# Burmistrz Miasta Kraśnik

ZP.271.1.4.3.2026

## WYJAŚNIENIA TREŚCI SWZ, ZMIANA TREŚCI SWZ, PRZEDŁUŻENIE TERMINU SKŁADANIA OFERT

### Dotyczy: postępowania o udzielenie zamówienia publicznego pn. „Przebudowa istniejącego budynku na potrzeby Kraśnickiej Akademii Rozwoju”.

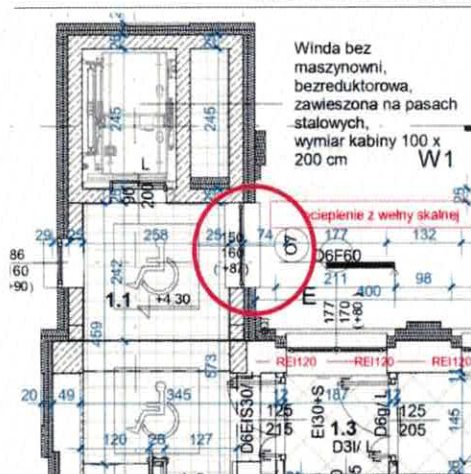
Na rzutach I i II piętra występuje okno o oznaczeniu „O7”, które nie jest objęte opracowaniem zestawienia stolarki. Prosimy o podanie wszystkich danych technicznych dotyczących w/w okna.

Należy wykonać 2 szt. okna O7 o wymiarach 15x160. Okna dwuskrzydłowe drewniane w kolorze białym, wyposażone w okucia rozszczelniające i nawiewniki ciśnieniowe, kwatera uchylna i uchylno-rozwierana, zestaw szklany o klasie odporności P2A, szkło hartowane bezpieczne.

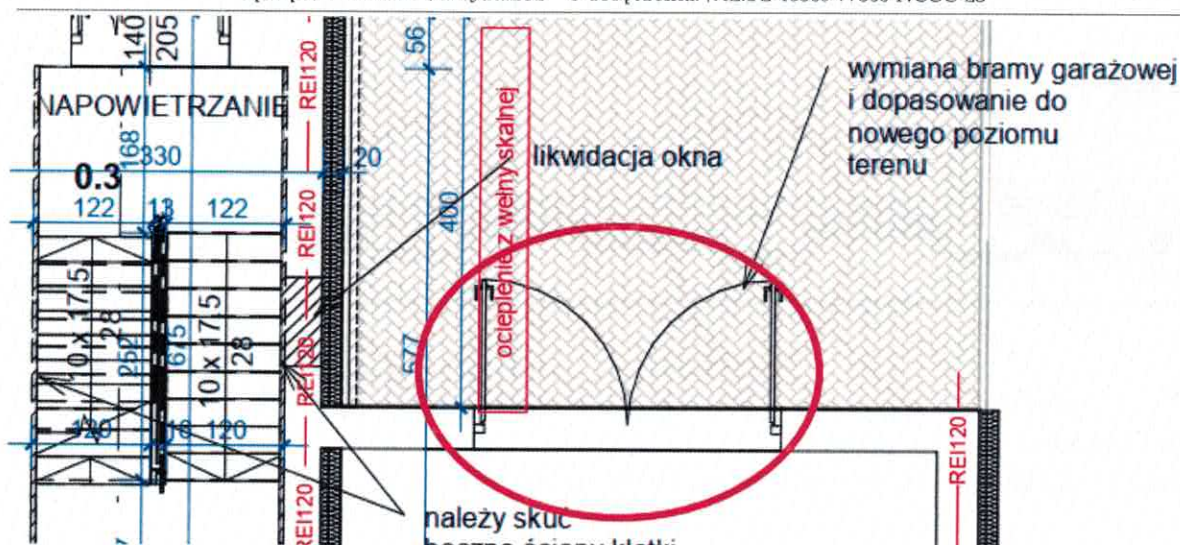
Na poniższym rysunku znajduje się brama garażowa nie posiadająca oznaczenia. Prosimy o podanie oznaczenia bramy lub potwierdzenie, że są to w rzeczywistości drzwi D10B.

Jest to brama garażowa, podlegająca wymianie zgodnie z zapisem na rzucie parteru.

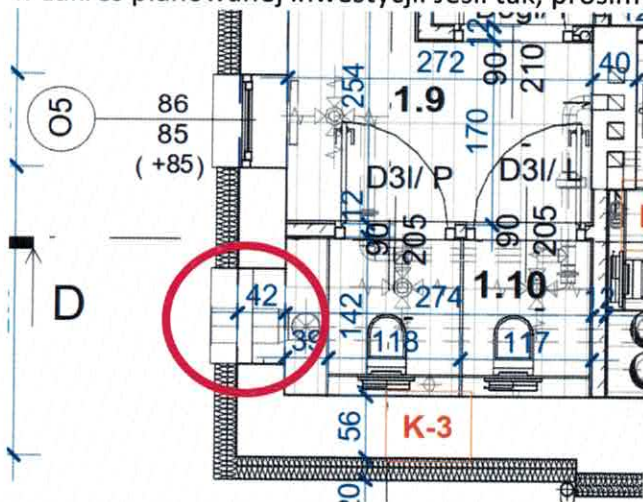
Na poniższym rysunku znajduje się okno nieposiadające oznaczenia. Umiejscowione jest na elewacji zachodniej, na poziomie I piętra. Prosimy o potwierdzenie, że to okno wchodzi w zakres planowanej inwestycji. Jeśli tak, prosimy o wskazanie rodzaju i specyfikacji okna.

Zamawiający wyjaśnia, że okno wchodzi w zakres planowanej inwestycji. Jest to zasłona czerpni ściennej, instalacji mechanicznej. Czerpnia o wymiarach 86 x 85 ze stali ocynkowanej, lakierowanej na kolor biały.

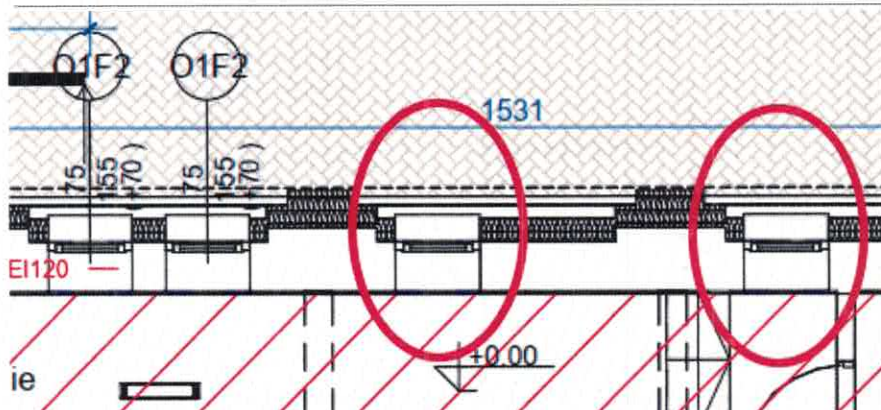
Na poniższym rysunku znajduje się 6 szt. Okien nieposiadających oznaczeń. Umiejscowione są na elewacji północnej, na poziomie parteru. Prosimy o potwierdzenie, że okna wchodzą w zakres planowanej inwestycji. Jeśli tak, prosimy o wskazanie rodzaju i specyfikacji okna.

Okna te nie wchodzą w zakres niniejszego postępowania.

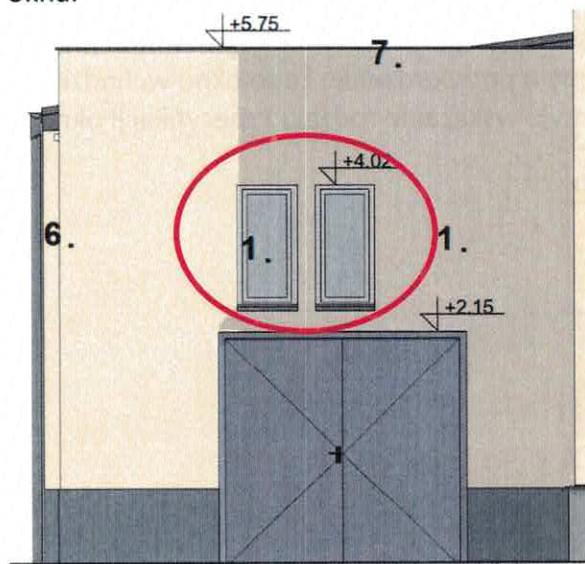
Na poniższym rysunku znajdują się dwa okna nieposiadające oznaczeń. Umiejscowione są na elewacji północnej, nad wjazdem do garażu. Prosimy o potwierdzenie, że okna wchodzą w zakres planowanej inwestycji. Jeśli tak, prosimy o wskazanie rodzaju i specyfikacji okna.

Okna te nie zostały ujęte w zamówieniu, jednak Zamawiający zwiększa zakres o wymianę okien w istniejącym garażu w ilości 6 szt. (elewacja południowa 4 szt., elewacja północna 2 szt.), parametry zgodne z zestawieniem stolarki okno typ: O1.
